Erratum 2 versie 1.1

Inleiding

Afbeelding1: Oude situatie optie 146B

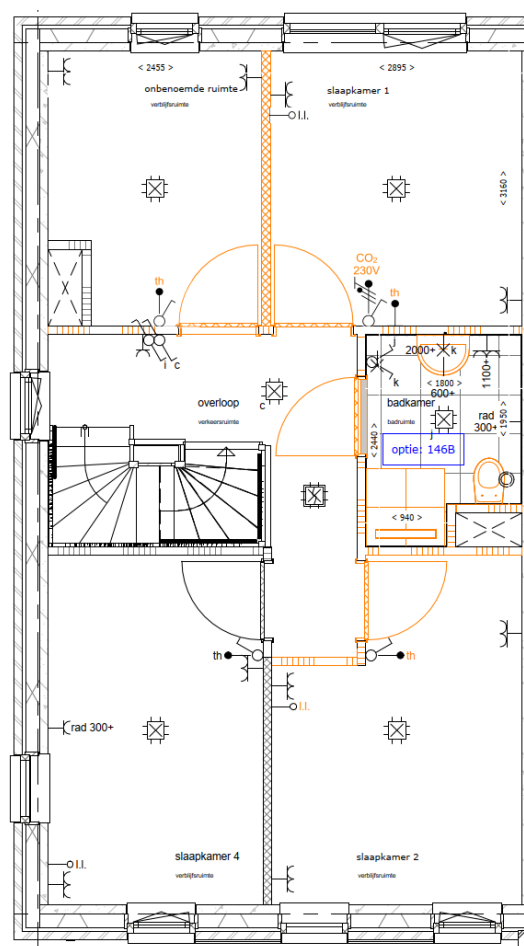
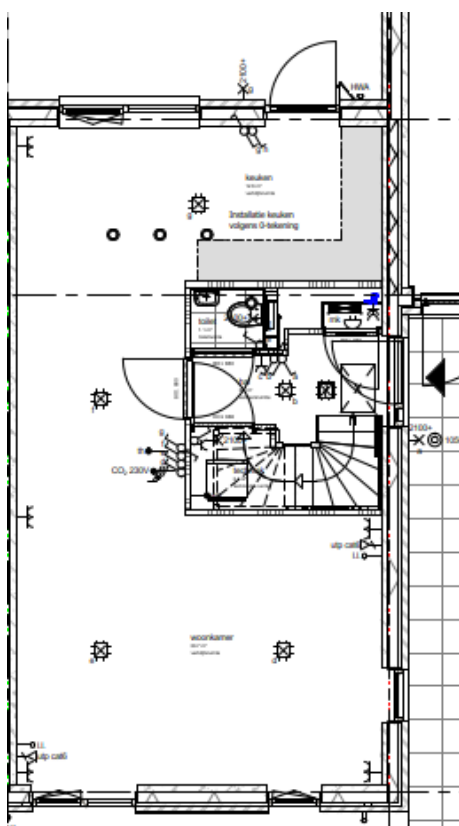
- Optie 146B: Slaapkamer 1 Verkoopcontracttekening voldoet niet aan BBL (eisen daglicht), daarom zal dit onbenoemde ruimte worden. Slaapkamer 2 wordt slaapkamer 1 en krijgt een CO2 melder. De nummers van de slaapkamers zullen worden aangepast, zie onderstaande afbeeldingen. De onbenoemde ruimte zal wel worden voorzien van vloerverwarming en ventilatierooster.

Afbeelding 3: Indicatie begane grond 2^1 woning

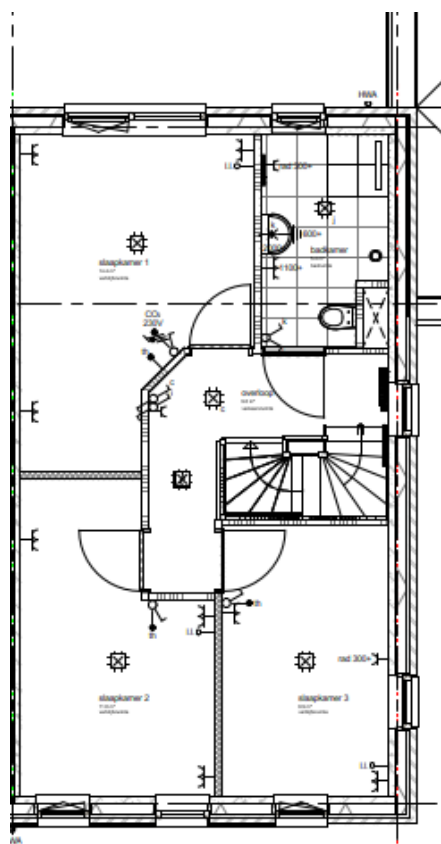
- Bij het afdrukken van de verkooptekeningen zijn de MV-Ventielen weggevalen van tekening. Onderstaande afbeeldingen geven bij de twee onder een kap woningen en bij de rijwoningen een indicatie weer van de positie voor de ventilatieventielen.
